Re: beoordeling BOPA motivering SuHa Twins - tussenversie dd 23 mei 2025

Eerder deze week hebben we een tussenversie - voor eerste ambtelijke lezing'- ontvangen van de BOPA motivering SuHa Twins. Zie ook de bijlage.
Ik heb hem doorgenomen en enkele vragen die ik eerst aan jullie 5.1, 2, e voorleggen.

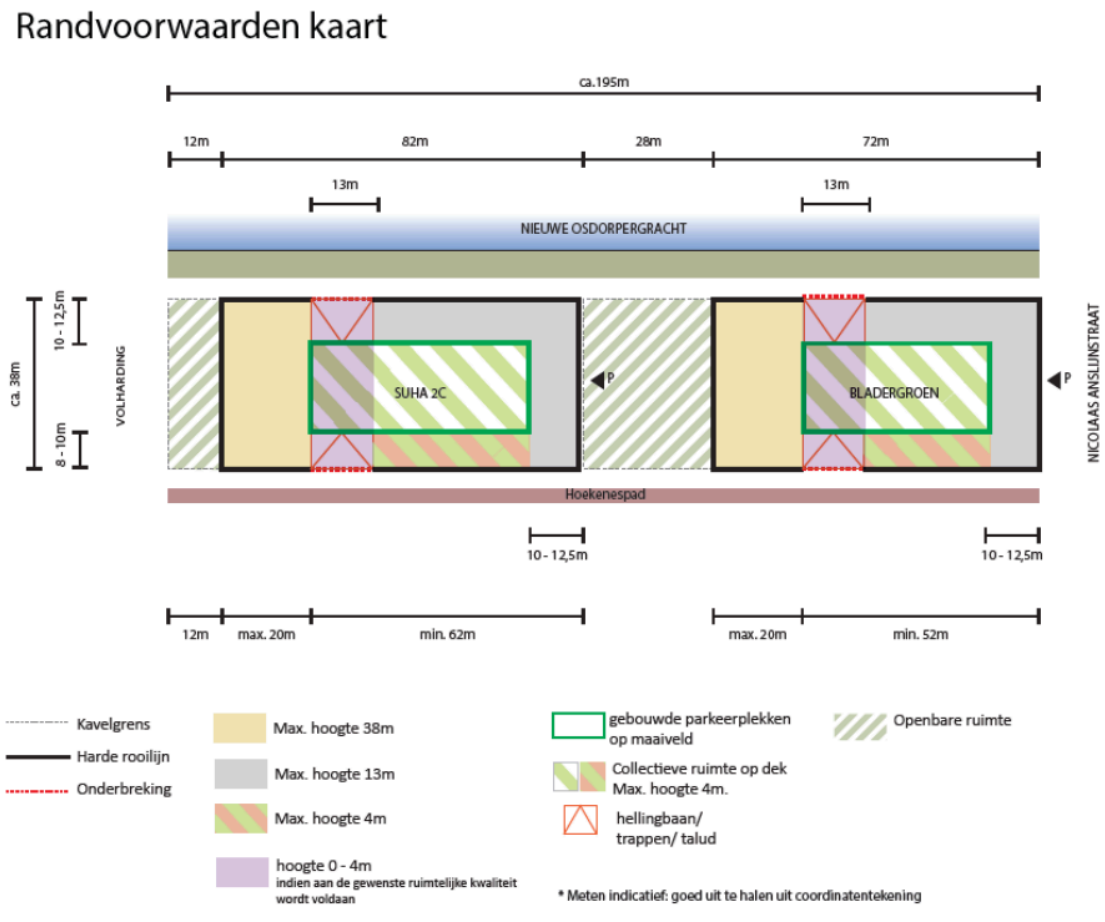
Het programma bevat 35% sociale huur, 35% middeldure huur en 30% koopwoningen. Wijkt af van def KP. Daarin staat: het uitgangspunt voor het totaal te realiseren programma op Suha 2C/Bladergroen bovenop voornoemd ontwikkelrecht van 33 koopwoningen, bestaat uit 40% sociale huurwoningen, 40% middeldure huur/koop woningen en 20% dure huur/koop woningen. Afwijken van dit beleid vereist bestuurlijke goedkeuring van de gemeente
Voor bebouwing gelden de volgende randvoorwaarden (kaartje wijkt af van kaartje uit def KP):

In de hoogbouw torens moet er circa de helft van de begane grond als publieke functie worden ingericht tot maximaal 2 bouwlagen. De westelijke toren (S2C) bevat commerciële of dienstverlenende functies en de oostelijke toren bevat maatschappelijke functies. De uitgangspunten in het kavelpaspoort dienen een doel en moeten worden nageleefd. Afwijken is beredeneerd mogelijk, mits de kwaliteit daar niet onder leidt. In het definitieve KP staat: Uitgangspunten in dit kavelpaspoort dienen een doel en dienen nageleefd te worden. Indien een architectonische oplossing afwijkt van het kavelpaspoort maar een net zo goede kwaliteit geeft, kan er door het supervisieteam besloten worden hier dispensatie op te verlenen. Afwijkingen moeten altijd beredeneerd zijn.
Op basis van het def KP is het alleen mogelijk van architectonische uitgangspunten af te wijken, niet van programmatische. Heb ik dat zo goed begrepen?

In de motivering/ het bouwplan wordt slechts 130m2 BOG/MOG in de ene toren gerealiseerd en 130m2 BOG/mog plus 140m2 buurtkamer in de andere toren. Wordt daarmee voldaan aan het circa voor de helft van de bgg vullen van de hoogbouw? En nu bevatten beide torens BOG/MOG terwijl volgens het KP de westelijke toren commerciële/ dienstverlenende functies dient te bevatten, als ik het KP goed begrijp. Is dit bezwaarlijk?
